SERVICE INFO – INA 0120

Optické rozdiely vahadiel s vlečnou pákou 422 0236 10

Obrázok 1: Variant 1

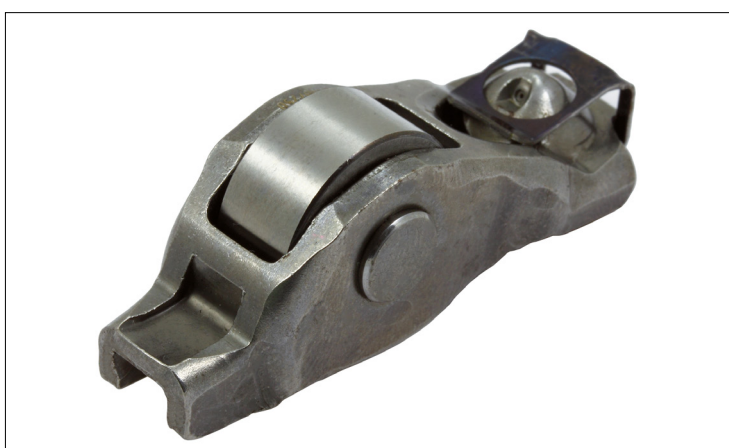
Vo vyššie uvedených motoroch môžu byť montované dva rôzne varianty vahadiel s vlečnou pákou (obrázok 1 a obrázok 2). Obe sa líšia iba opticky a spĺňajú bez obmedzenia technické požiadavky.

Z tohto dôvodu ponúka Schaeffler Automotive Aftermarket výhradne variant vahadla s vlečnou pákou na obrázku 1 s číslom dielu 422 0236 10.
